改善箇所説明図

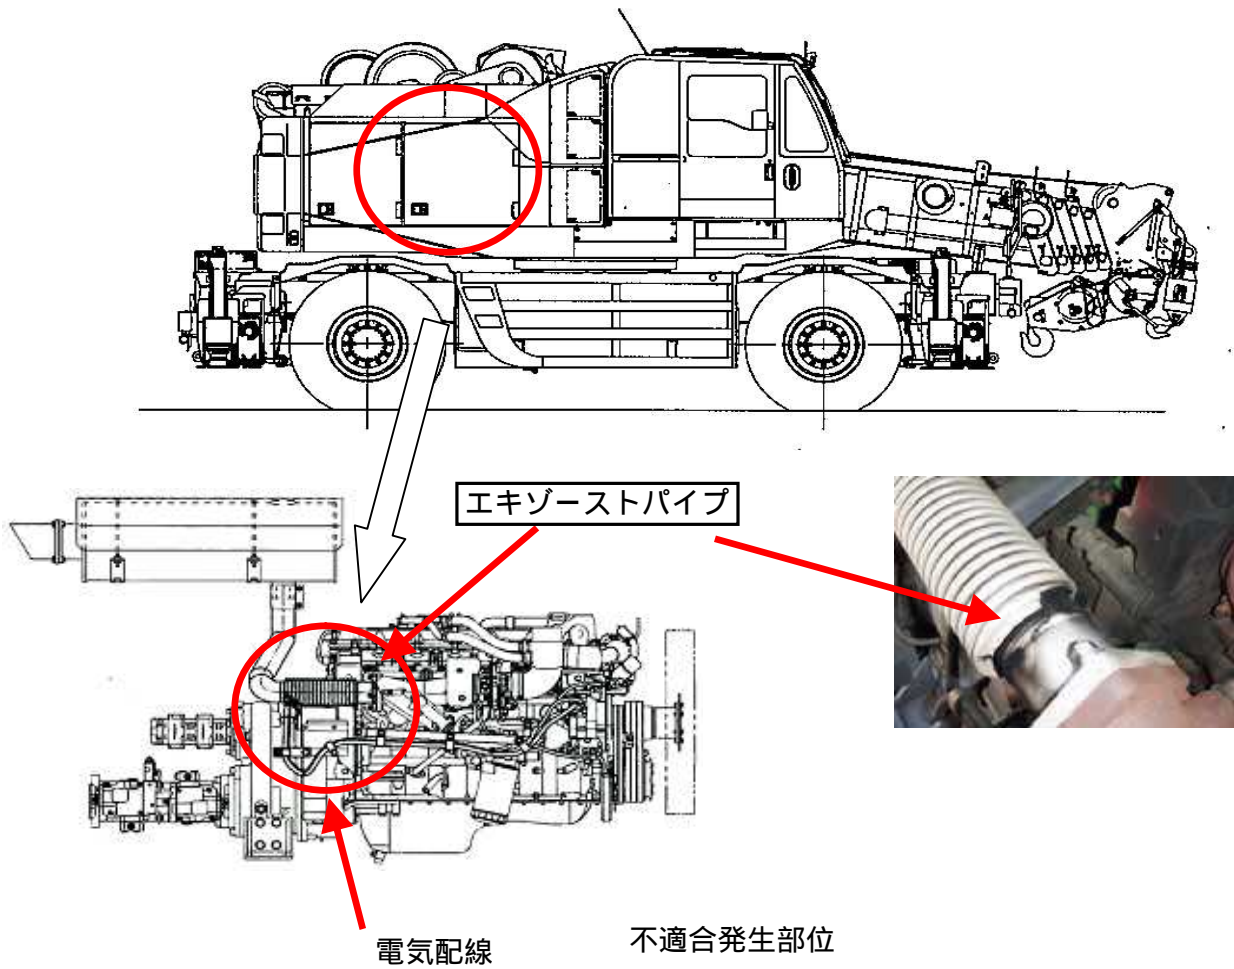
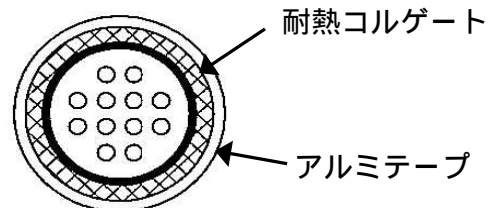
不具合の内容

エキゾーストパイプのフレキシブルチューブ部の構造が不適切なため、原動機の振動により、当該部に亀裂を生じる場合があり、最悪の場合、亀裂部からの排気漏れにより、近傍の電気配線を焼損するおそれがある。

改善の内容

全車両、エキゾーストパイプの対策品への交換と電気配線の耐熱対策を行う。

対策前

対策後
